仕様変更のご案内

タブレット装着用セーフティデバイス HT4P 形セーフティコマンダ

タブレット装着用セーフティデバイス HT4P 形セーフティコマンダの仕様変更についてご案内いたします。

項目	変更前	変更後
フック形状		
タブレットを取り付けた状態	 <small>Surface Pro 7搭載時</small>	 <small>Surface Pro 7搭載時</small>

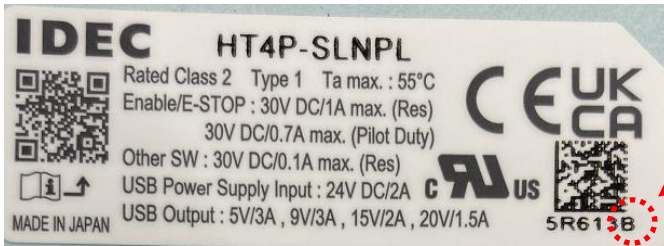
一部のベゼルの狭いタブレットでは、画面の端が取り付け部のフックによって隠れてしまうことがあります。この問題を解決するために、タブレット取り付け部のフック形状を変更することにしました。

タブレットをよりしっかりと取り付けたい場合などには、形状変更前のフックキットおよびフックをアクセサリとして販売継続しますので、ご利用ください。

識別表示

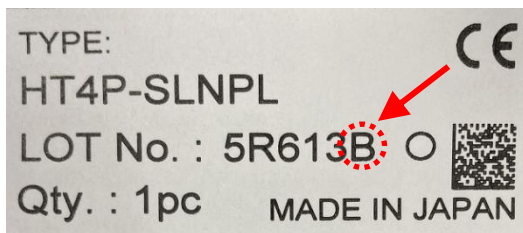
変更後の製品と個装箱の貼付ラベルのロットナンバーの末尾に「B」の表示を行います。
